GRE.EEC.R.73.IT.W.15012.00.129.00

IMPIANTO EOLICO "CARBONIA"

Riscontri alle richieste di integrazioni della commissione tecnica PNRR-PNIEC

00	25/01/24	Nota MASE U.0000241 del 09/01/2024	IAT	GF	GF
			Name (Contactor)	Name (Contactor)	Name (Contactor)
REV.	DATE	DESCRIPTION	PREPARED	VERIFIED	APPROVED

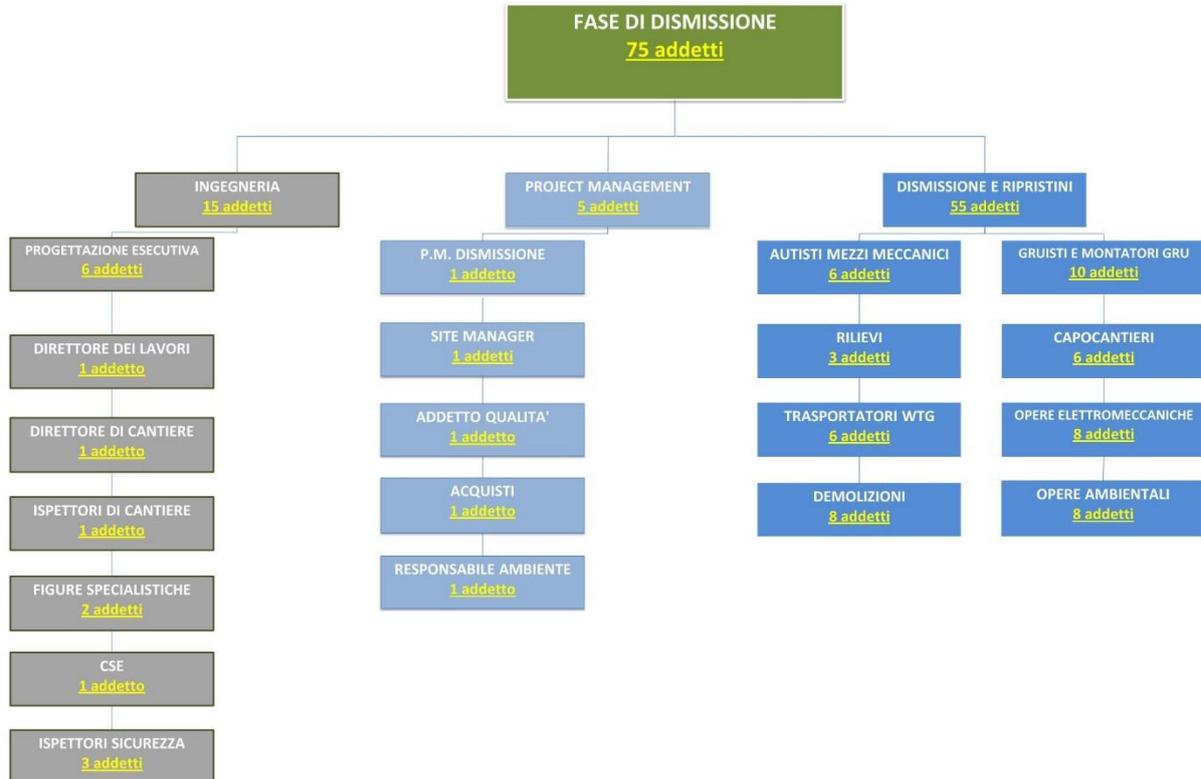
Richiesta di chiarimenti/integrazioni

Relativamente alle ricadute occupazionali (paragrafo 8 della relazione tecnica descrittiva del progetto (GRE.EEC.R.73.IT.W.15012.00.017.00) si richiede di fornire la quantificazione del personale impiegato in fase di cantiere, in fase di esercizio ed in fase di dismissione.

Si riporta di seguito una stima preliminare della forza lavoro richiesta nelle diverse fasi del Progetto. Per quanto attiene all'impiego di manodopera in fase di cantiere, il numero di addetti è stato stimato sulla base del computo metrico estimativo delle opere civili ed elettromeccaniche assumendo un'incidenza della manodopera del 25% ed una durata del cantiere di 17 mesi. Alla forza lavoro impegnata nella realizzazione delle opere si affiancherà il personale specializzato nelle attività di trasporto e montaggio degli aerogeneratori nonché le professionalità impegnate nelle attività di ingegneria. È stata inoltre riportata una stima preliminare relativa alla forza lavoro richiesta in fase di manutenzione ed esercizio del Progetto, da successivamente declinarsi nell'ambito di sinergie organizzative legata alla gestione territoriale anche delle attività di manutenzione ed esercizio di altri impianti in capo alla Società titolare del Progetto. È stata infine riportata stima preliminare relativa alla forza lavoro richiesta in fase di dismissione a fine vita utile del Progetto.
